Acuerdo 1172 Por el cual se aprueba la incorporación del cambio en los límites de generación y absorción de potencia reactiva de las unidades 1, 2 y 3 de la planta de generación Prado y las respectivas curvas de carga

1172

4 Abril, 2019

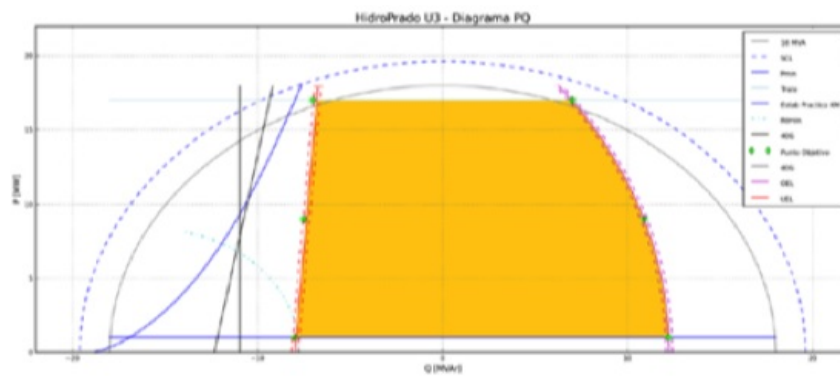
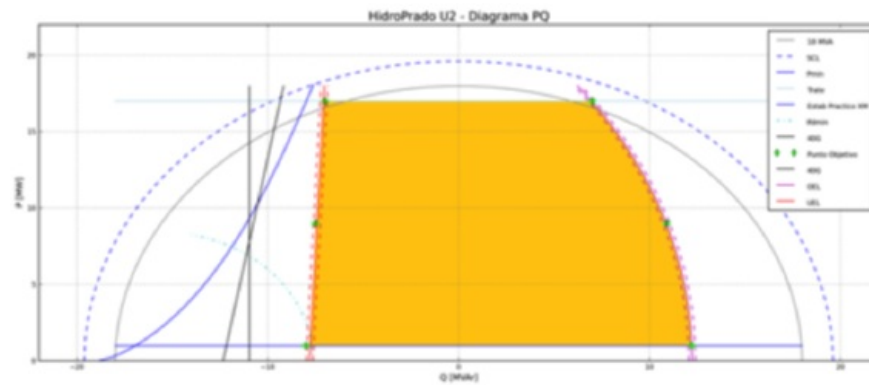
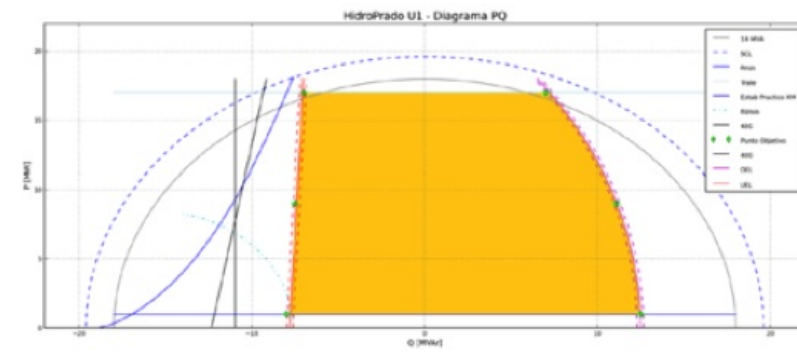
Que como resultado de la realización de las pruebas de potencia reactiva de las unidades 1, 2 y 3 de la central hidroeléctrica Prado, se encontraron diferencias en los límites de generación y absorción de potencia reactiva, haciéndose necesario solicitar el cambio de los parámetros de la curva de cargabilidad.
- 3**

Aprobar la declaración de una nueva curva operativa de carga de las unidades 1, 2 y 3 de la central hidroeléctrica Prado, en la que se define la capacidad para entrega y absorción de potencia reactiva de la unidad en función de la potencia activa generada.

Unidad	Potencia (MW)	Potencia reactiva anterior [MVAR]	Potencia reactiva nueva [MVAR]
PRADO 1	17	9	7
	9	9	11.1
	1	9	12.5
	17	-8	-7
	9	-8	-7.5
	1	-8	-8
PRADO 2	17	9	7
	9	9	10.9
	1	9	12.2
	17	-8	-7
	9	-8	-7.5
	1	-8	-8
PRADO 3	17	9	7
	9	9	10.9
	1	9	12.2
	17	-8	-7
	9	-8	-7.5
	1	-8	-8
